女川原子力発電所2号炉審査資料	
資料番号	02DS-2-1(改2)
提出年月日	2023年10月10日

女川原子力発電所2号炉
設置許可基準規則等への適合性について
(所内常設直流電源設備(3系統目))

2023年10月
東北電力株式会社

本資料においては、女川原子力発電所 2 号炉の所内常設直流電源設備（3 系統目）に関する「実用発電用原子炉及びその附属施設の位置、構造及び設備の基準に関する規則」への適合方針を説明する。

第 6.4-3 図 計装設備（重大事故等対処設備）系統概要図(3)（計器電源喪失時に使用する設備）

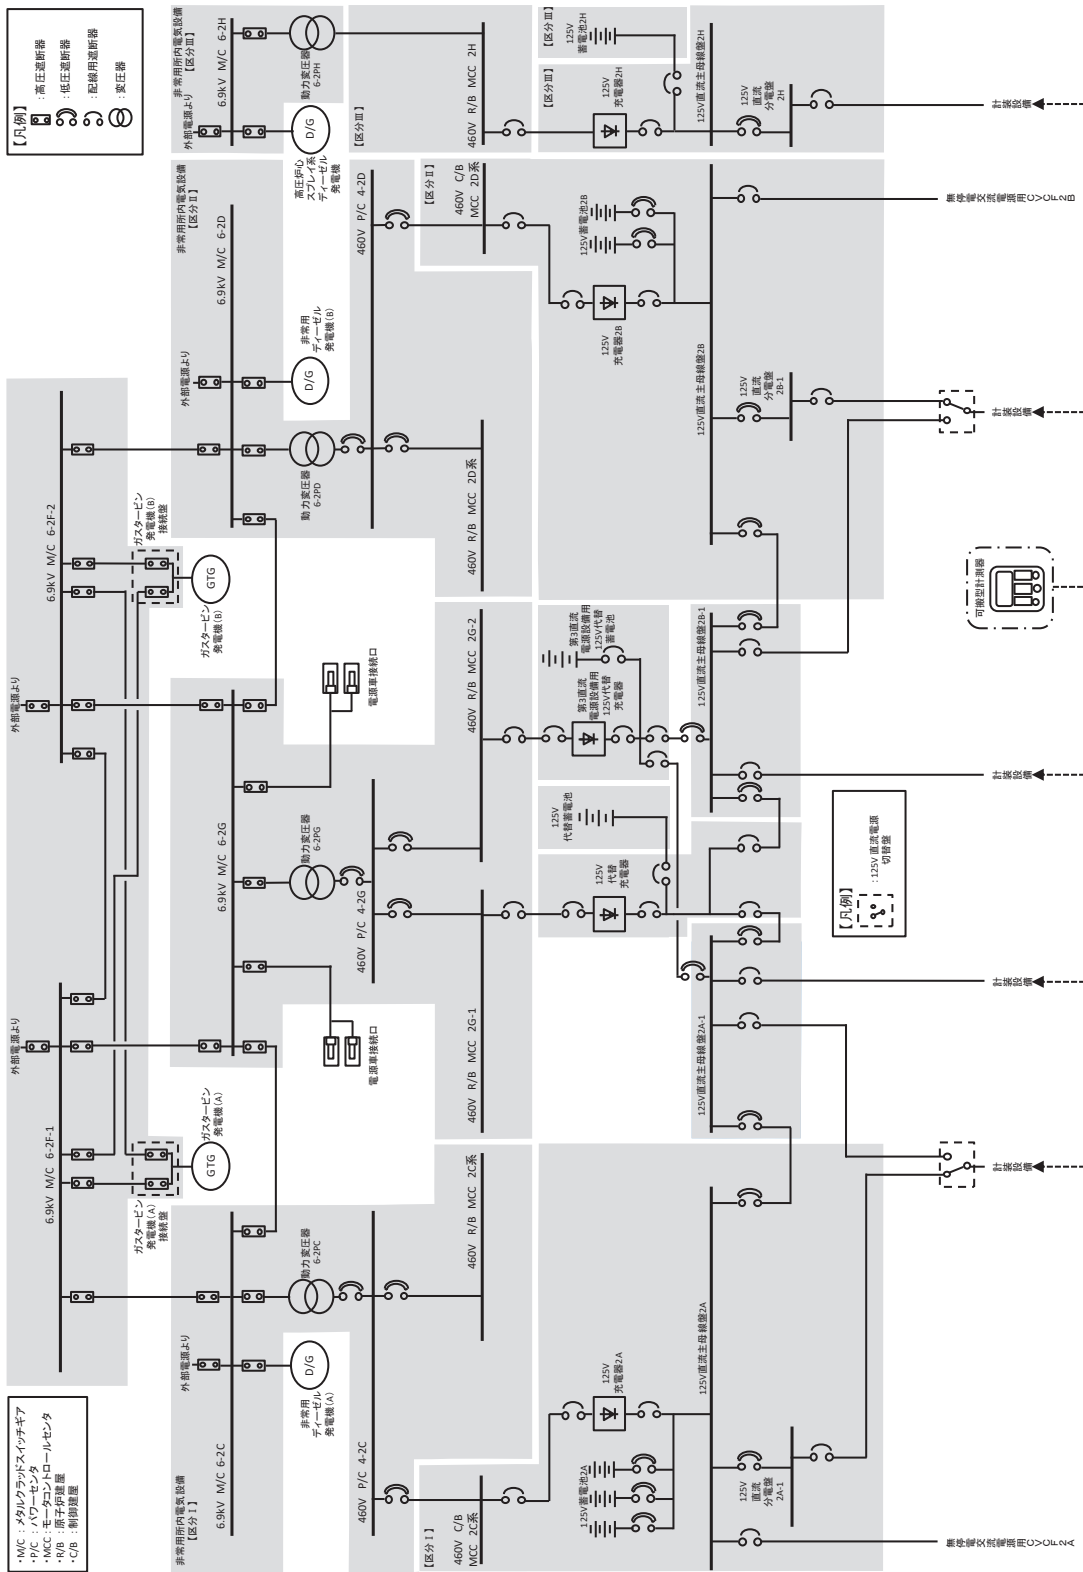
「第 6.4-3 図 計装設備（重大事故等対処設備）系統概要図(3)（計器電源喪失時に使用する設備）」，「第 6.4-4 図 計装設備（重大事故等対処設備）系統概要図(4)（計器電源喪失時に使用する設備）」を以下のとおり変更する。

第 8.3-5 図 遮蔽設計区分概略図 (二階)

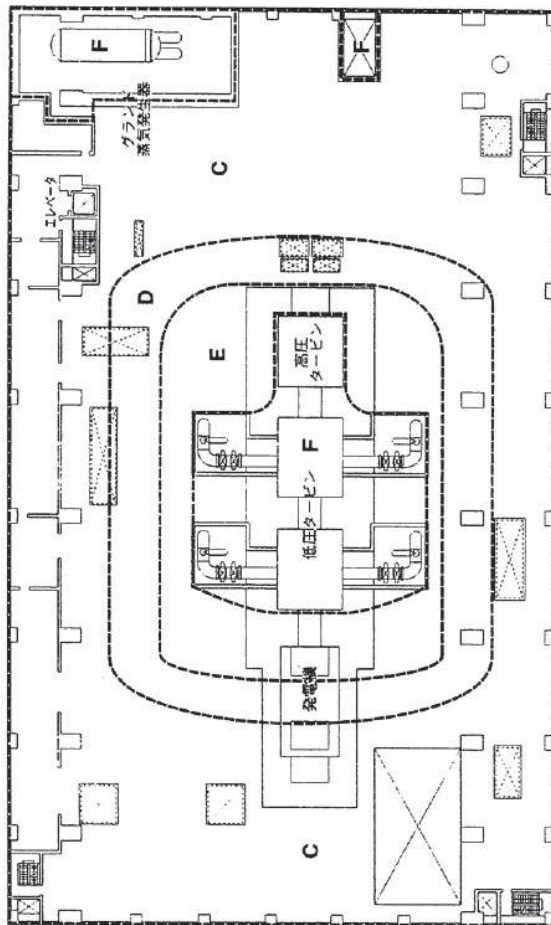
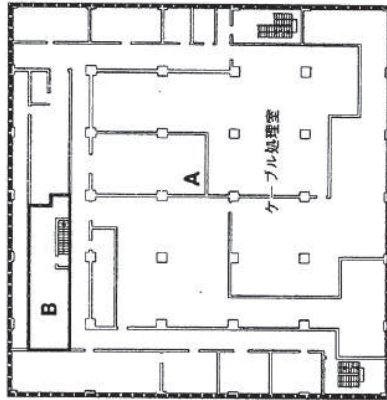
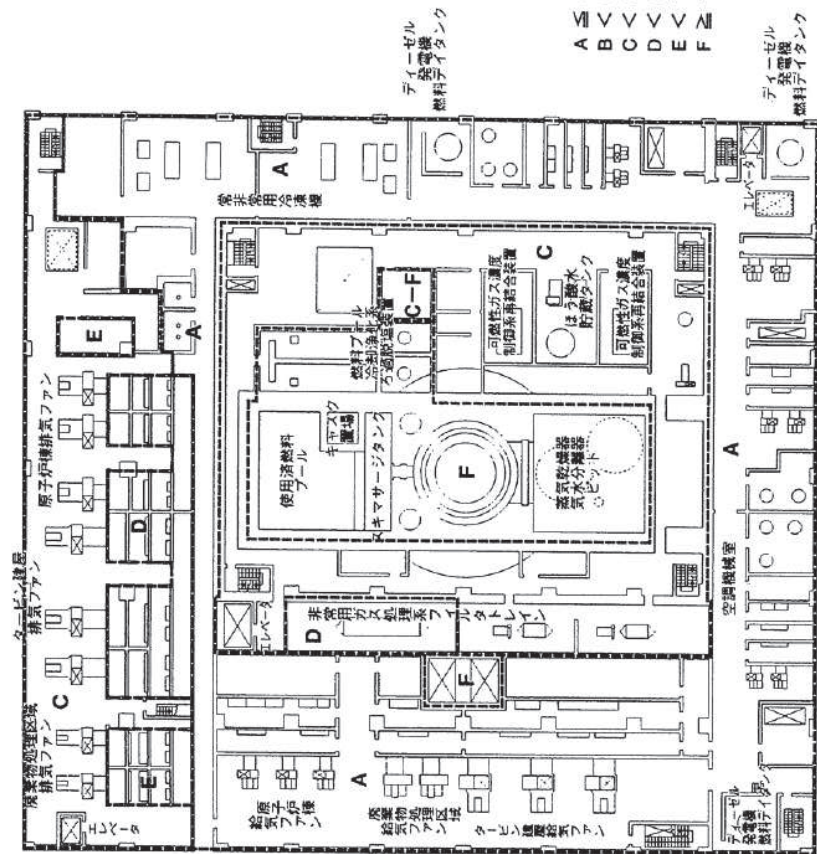
「第 8.3-5 図 遮蔽設計区分概略図（二階）」を以下のとおり変更する。

第10.2-9 図 代替電源設備系統概要図 (所内常設直流電源設備 (3系統目) による給電) (第3直流電源設備用125V代替)

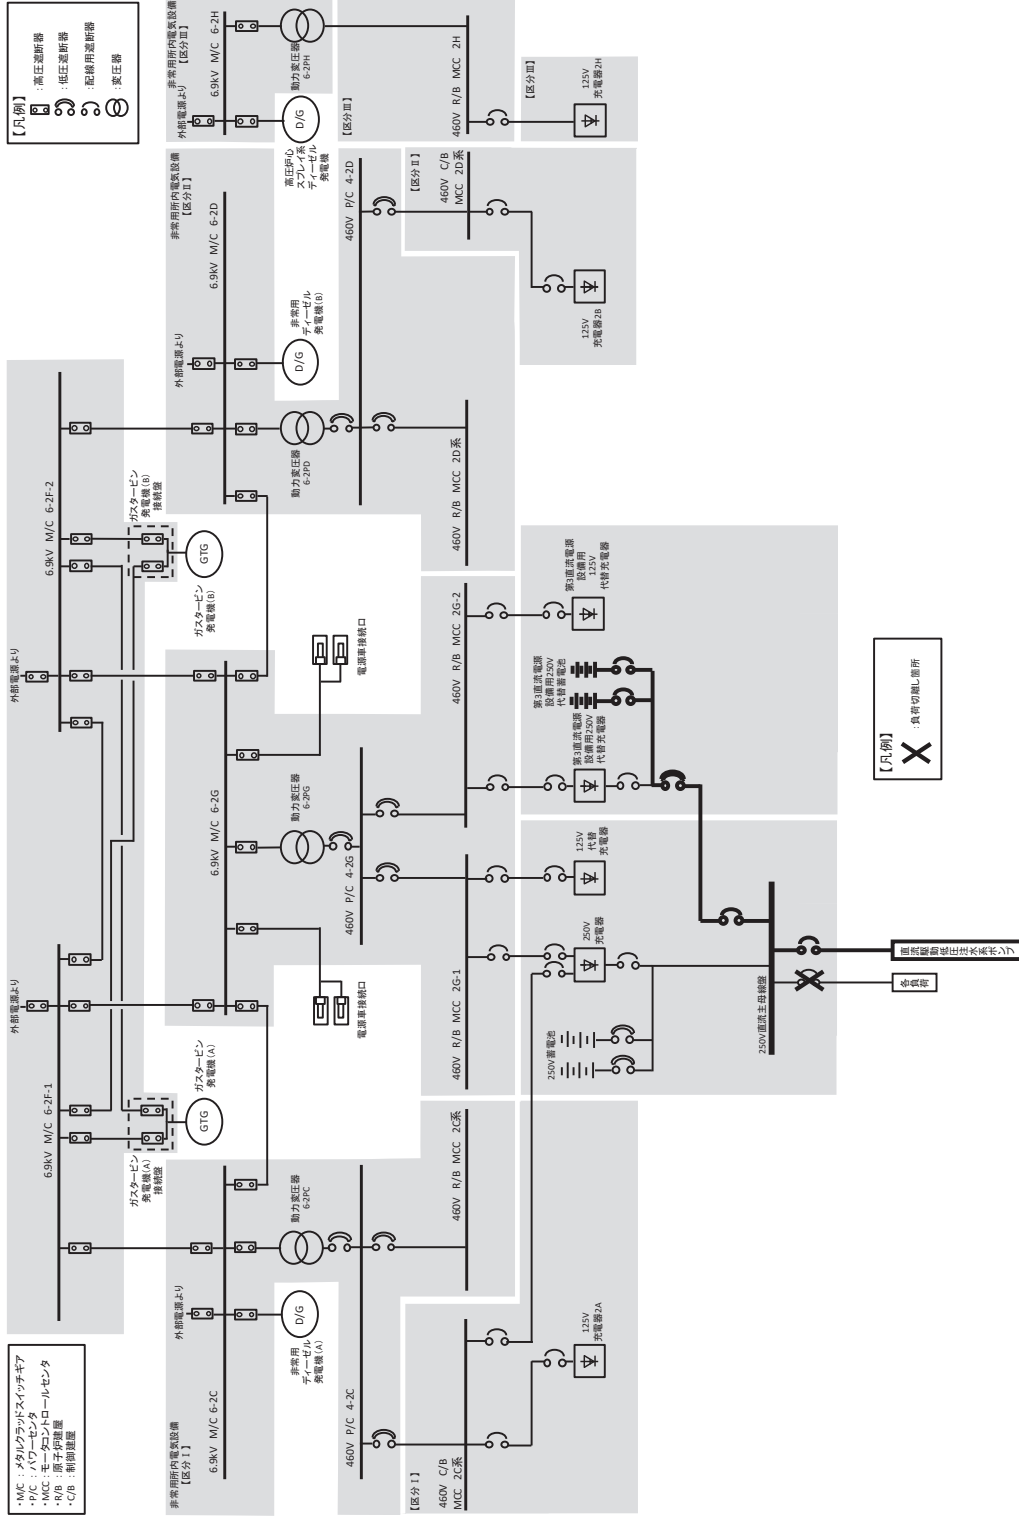
「第 10.2-9 図」を「第 10.2-11 図」とし、「第 10.2-10 図」を「第 10.2-12 図」とし、「第 10.2-11 図」を「第 10.2-13 図」とし、「第 10.2-12 図」を「第 10.2-14 図」とし、「第 10.2-13 図」を「第 10.2-15 図」とし、「第 10.2-14 図」を「第 10.2-16 図」とし、「第 10.2-15 図」を「第 10.2-17 図」とし、「第 10.2-16 図」を「第 10.2-18 図」と読み替えた上で、「第 10.1-3 図 直流電源単線結線図」, 「第 10.2-6 図 代替電源設備系統概要図 (所内常設蓄電式直流電源設備による給電)」, 「第 10.2-7 図 代替電源設備系統概要図 (常設代替直流電源設備による給電) (125V 代替蓄電池による給電)」, 「第 10.2-10 図 代替電源設備系統概要図 (可搬型代替直流電源設備による給電) (125V 代替蓄電池による給電)」, 「第 10.2-12 図 代替電源設備系統概要図 (可搬型代替直流電源設備による給電) (電源車から代替所内電気設備を經由して給電 (125V 系統))」を以下のとおり変更し, 「第 10.2-9 図 代替電源設備系統概要図 (所内常設直流電源設備 (3 系統目) による給電) (第 3 直流電源設備用 125V 代替蓄電池による給電)」, 「第 10.2-10 図 代替電源設備系統概要図 (所内常設直流電源設備 (3 系統目) による給電) (第 3 直流電源設備用 250V 代替蓄電池による給電)」を以下のとおり追加する。
